ODPOWIEDZI ZAMAWIAJĄCEGO NA PYTANIA

Nr sprawy: 1/P/2016: "Termomodernizacja budynków w ramach programu „Likwidacja niskiej emisji wspierająca wzrost efektywności energetycznej i rozwój rozproszonych odnawialnych źródeł energii – KAWKA I"

ZADANIE Nr 3b:

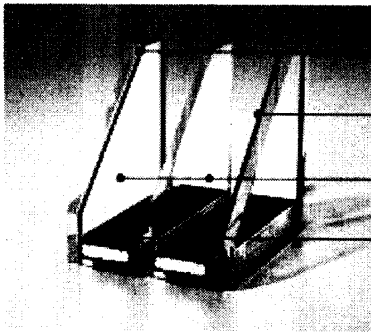
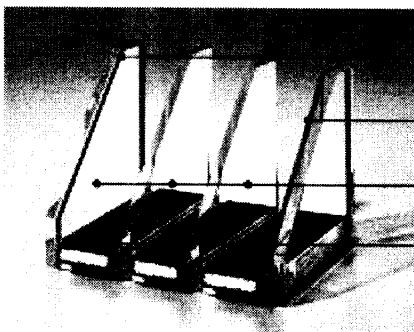
PYTANIE NR 10: Co należy rozumieć pod zapisem w dokumentacji projektowej że okna drewniane mają być trzykomorowe? Czy pakiet szklany ma być trzykomorowy (z czterem szybami) skoro wymagany w dokumentacji współczynnik przenikania ciepła można uzyskać przy zastosowaniu okien jednokomorowych (dwuszybowych)? Dla ułatwienia poniżej zamieszczamy przykładowy podział szyb zespolonych ze względu na ilość tafli szkła. Prosimy o potwierdzenie, że najistotniejsze jest uzyskanie wymaganej izolacyjności cieplnej i akustycznej.

ODPOWIEDŹ: Najistotniejsze jest uzyskanie wymaganej izolacyjności cieplnej i akustycznej.
